Zeitschrift: **Schweizerische Bauzeitung**

Band (Jahr): **74 (1956)**

3. Preis (1600 Fr.) Projekt Nr. 19. Verfasser: Arch. MATTHIAS ETTER, Solothurn

Klassentrakt, Westansicht und Schnitt

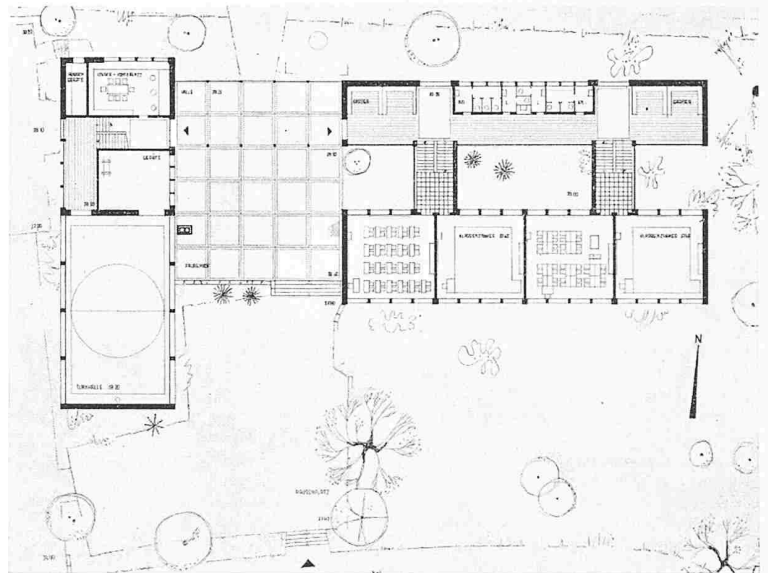
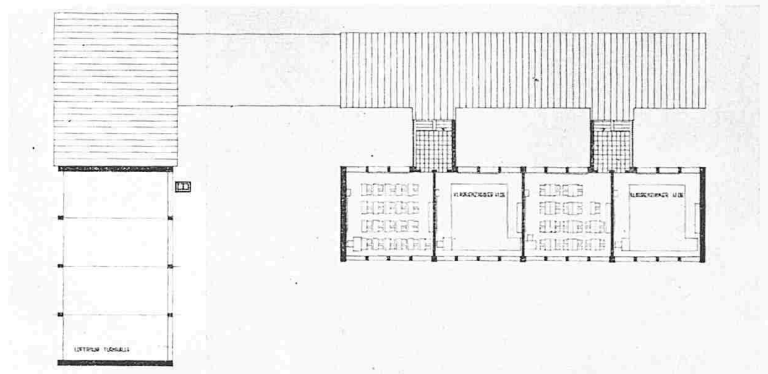
Projekt Nr. 19. Vorteile: Die Gruppierung der Plätze und Trakte ist günstig. Gute Verbindung der Turnhalle zu Turn- und Spielplatz. Zugänge in Ordnung. Vorteilhaft ist die Grünfläche vor dem Klassentrakt. Die Grunddisposition ist im allgemeinen richtig. Die vorgeschlagene Lösung der Trennung WC scheint gut. Baukubus knapp über dem Mittel. — **Nachteile:** Zu geringer Abstand vom Speicher. Keine besondere städtebauliche Qualität. Die Verbindung zum Pausenplatz beeinträchtigt das westliche Klassenzimmer im Untergeschoss. Da der Klassentrakt nur einen Zugang hat, weist der Korridor eine zu geringe Breite auf. Die Garderobe wurde nicht konsequent gelöst. Dem klaren grundrisslichen Aufbau ist die kubische Gestaltung nicht ebenbürtig.

Südsicht, Untergeschoss und Erdgeschoss, 1 : 700

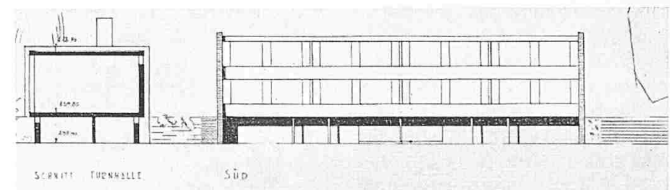
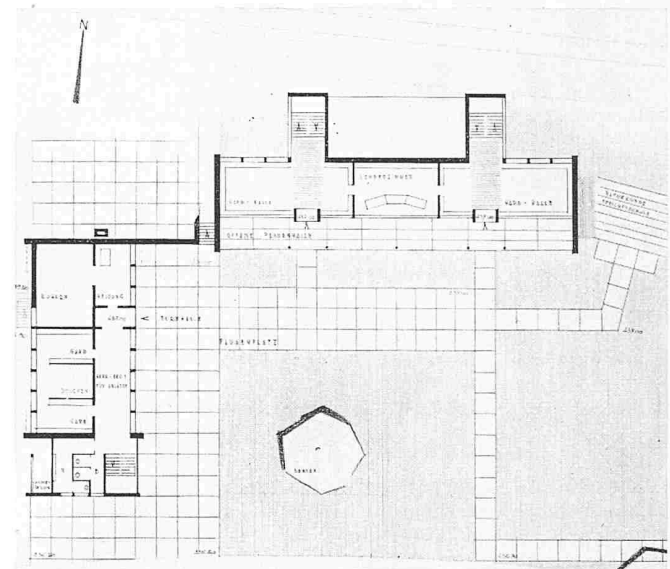
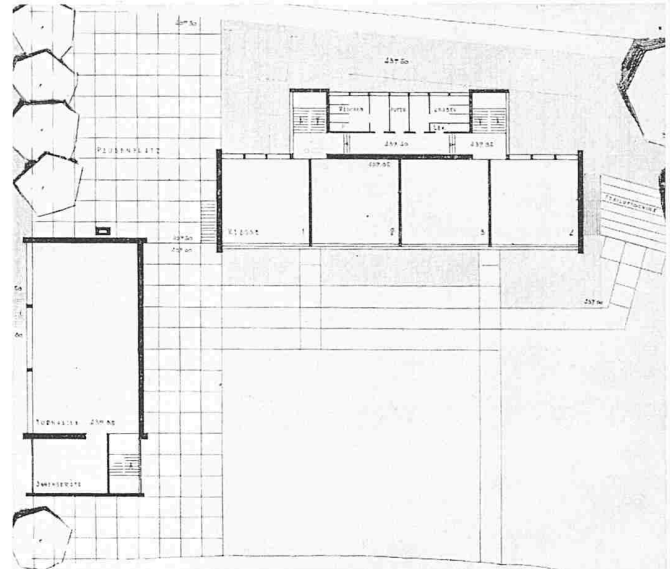
Projekt Nr. 14. Vorteile: Schöne Raumbildung mit den umliegenden Bauten. Die Spiel- und Turnplätze liegen hinsichtlich des Lärmeinflusses auf die Schulzimmer richtig. Klare Trennung in zwei aneinandergeschobene Pavillons zu je 4 Schulzimmern. Die architektonische Gestaltung ist ansprechend. Mit der konzentrierten Anlage erreicht der Verfasser den niedrigsten Kubikinhalt von 7196 m³. — **Nachteile:** Der Zugang von der Allmendstrasse her ist nicht gelöst. Obwohl die Unterrichtsräume auf gleichen Niveaux oder höher als die Allmendstrasse liegen, ist der Zugang nur über ein tiefer gelegenes Untergeschoss möglich. Dadurch entsteht eine unerwünschte dreigeschossige Anlage. Umständlicher Weg von der Turnhalle auf die Spielwiese. Pausenhalle nicht günstig proportioniert. Durch die dreistöckige Anlage wirken die Baukörper vom Pausenplatz aus etwas hoch.

5. Preis (1100 Fr.) Projekt Nr. 12. Verfasser Arch. PETER ALTENBURGER, Solothurn

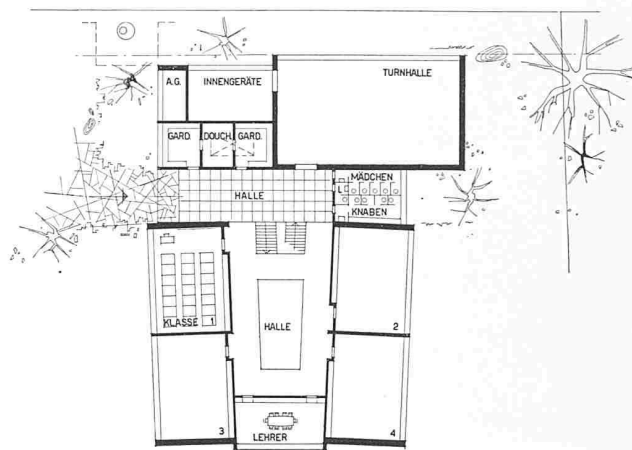
Projekt Nr. 12. Vorteile: Durch die konzentrierte, doppelbündige Anlage entstehen relativ grosse Freiflächen und gegen Osten ein geschlossener, städtebaulicher Raum. Der Versuch, die Haupt- und Nebenräume nur um eine einzige Halle zusammenzufassen und damit dem Charakter eines Klein-Quartierschulhauses gerecht zu werden, ist zu begrüssen. Gute architektonische Gestaltung. Wirtschaftliche Lösung. 8113 m² — **Nachteile:** Der West-Zugang bietet einen unerwünschten Einblick in das tiefer liegende Schulzimmer und wirkt störend. Er liegt abgewandt von den Hauptzugangsrichtungen. Der Abstand von 22 m zwischen den Unterrichtsräumen und den Turnplätzen ist etwas knapp bemessen. Dies trifft noch vermehrt zu für den Abstand der Ostzimmer vom Kindergarten mit nur 15 m. Eine wünschenswerte klare Trennung von 2 Unterrichtsstufen ist nicht möglich.
